**ÉTUDE D'IMPACT SUR L'ENVIRONNEMENT
DE L'ÉLARGISSEMENT DU CHEMIN PINK**

**RÉPONSES AUX QUESTIONS ET COMMENTAIRES
SÉRIE 3**

PROJET N° G001739-000
Le 19 octobre 2010

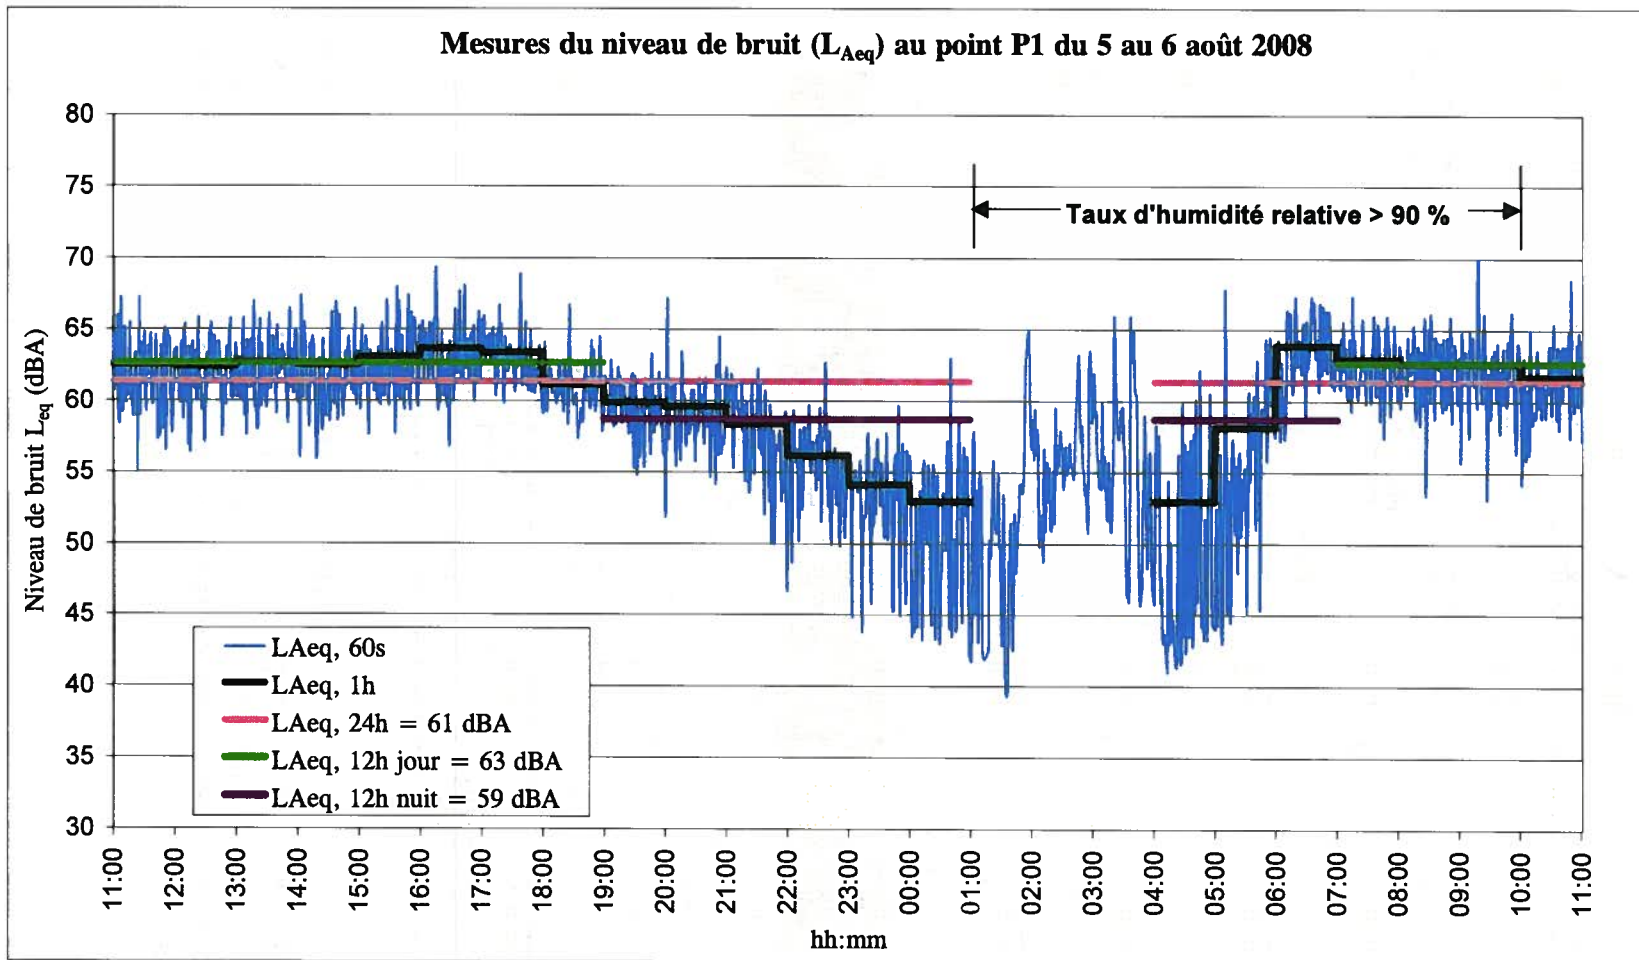
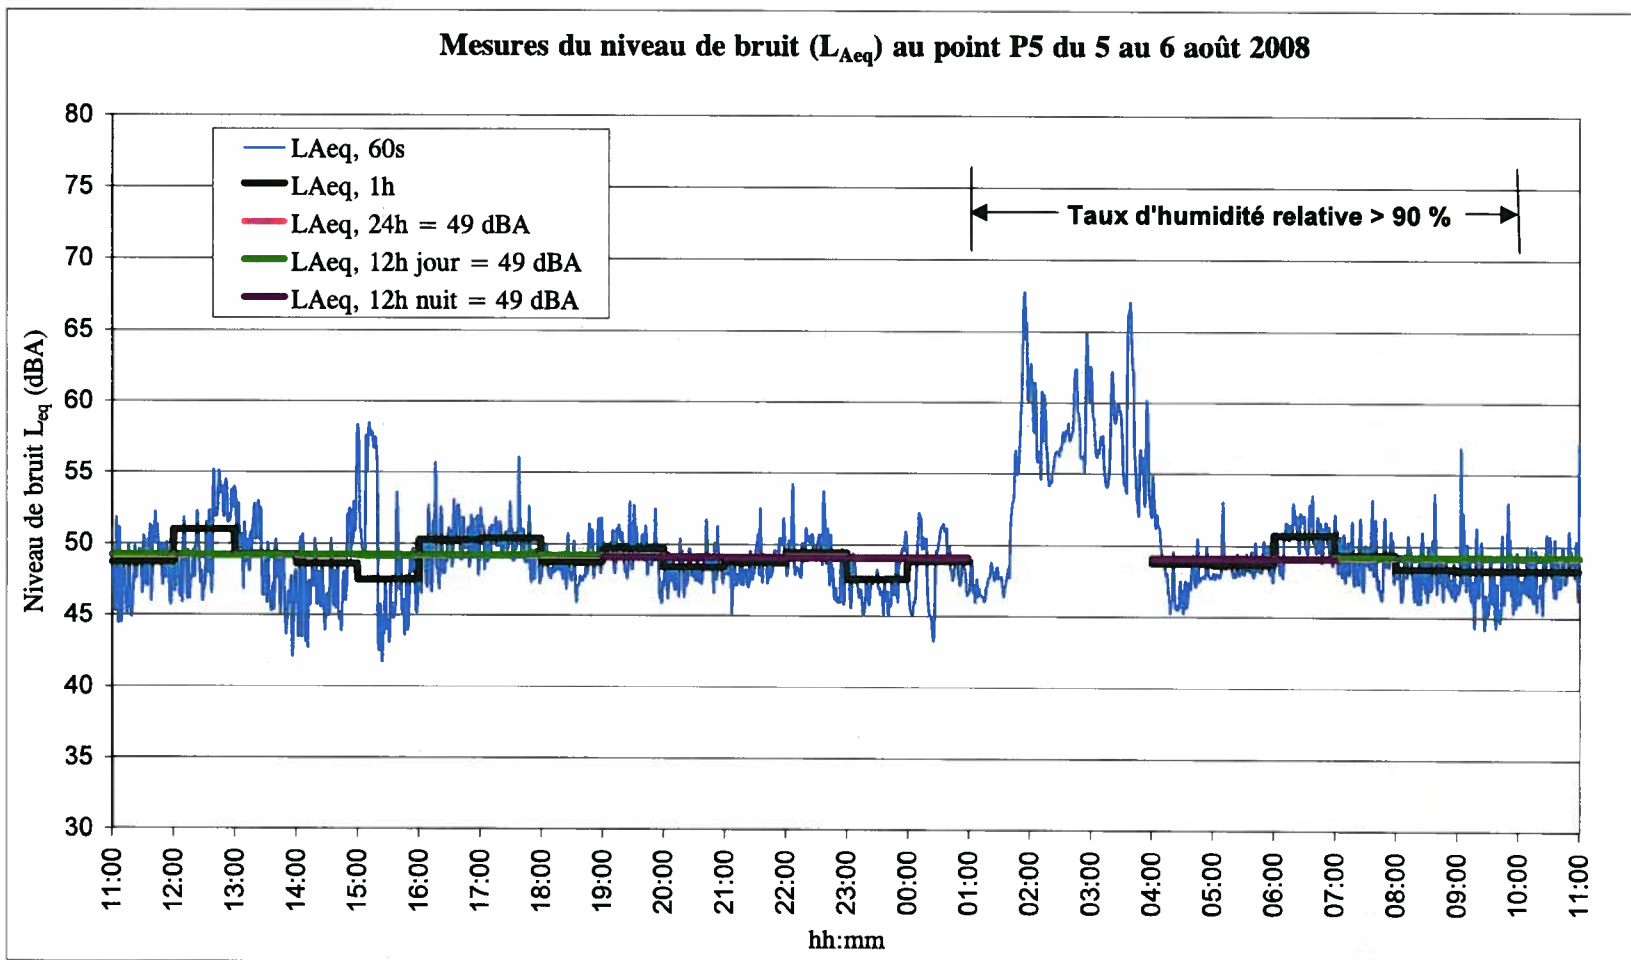
Des erreurs typographiques ont été soulevées par le MDDEP, particulièrement à la présentation des données de l'annexe C.

Le tableau XX de l'annexe C ainsi que les graphiques de la même annexe sont remplacés par ceux-ci.

Au point 5, le bruit mécanique de l'entretien du terrain d'un voisin entre 15h et 15h20 ainsi que le passage particulièrement bruyant de deux avions vers entre 9h et 10h a été retiré pour le calcul de la moyenne de bruit (L_{eq}). Toutefois, ces événements sont inclus aux résultats des niveaux statistiques (L₀₁ à L₉₉) qui proviennent des données brutes des sonomètres.
